## **Samrådsredogörelse**

### **Detaljplan för fastigheten Kumlet 23 i stadsdelen Östermalm, S-Dp 2021-03452**

(b) KV 15 (GÅRDSHUS mot sydöst)

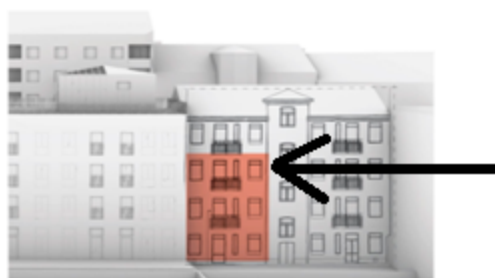
Boende på våning 2 i gårdshuset och har fönster och balkong mot Grevgatan. Redan idag är dagsljusstillgången begränsad och kommer att försämrast vilket beror på en vägg som utsikt till höger om balkongen. Detta kan rimligen inte vara förenligt med 6:31 och 6:32 i Boverkets byggregler.

Bild insänd till yttrandet. Karta över Östermalms bebyggelsestruktur 1940.

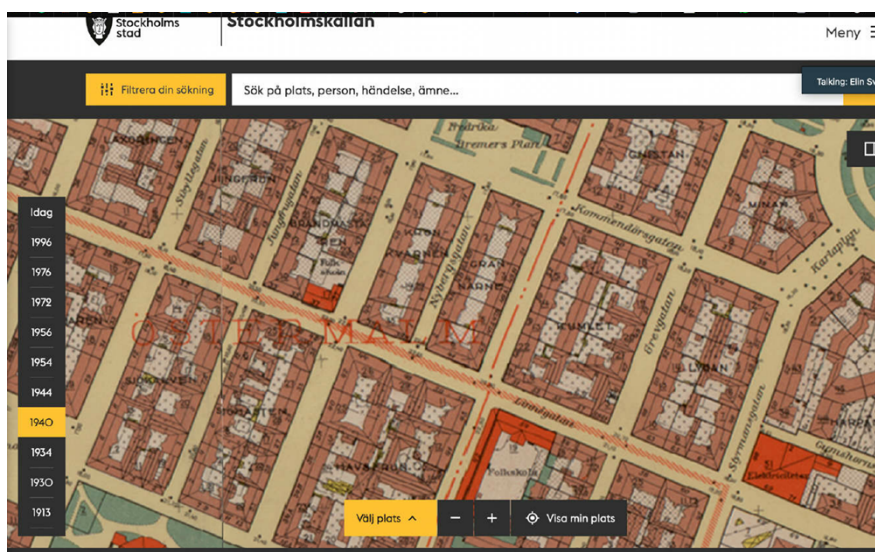
Framför att huset bör och skall byggas. Flera bostäder behövs i innerstaden. Innergårdar som från början varit tätt bebyggda finns det ingen plats för i gamla kvarter. Området har gott om parker (Tessinparken, Humlegården, Gärdet, grönskande Karlaplan/vägen) samt närheten till Djurgården.

Historiskt sett är detta ett återskapande av det som fanns på tomten förut men förstördes av den härjande modernismen. Det man vill bygga på innergården är inte något nytt och överraskande, utan snarare en återuppbyggnad med historiska värden. Försök att efterlikna det gamla gårdshusets utformning så att färre klagar på att det bara byggs moderna skolådor mitt i fina miljöer. Bifogar en karta över området med kv. Kumlet i mitten ur Stockholms stads arkiv. Detta bör återskapas, ännu fler bostäder och täthet.
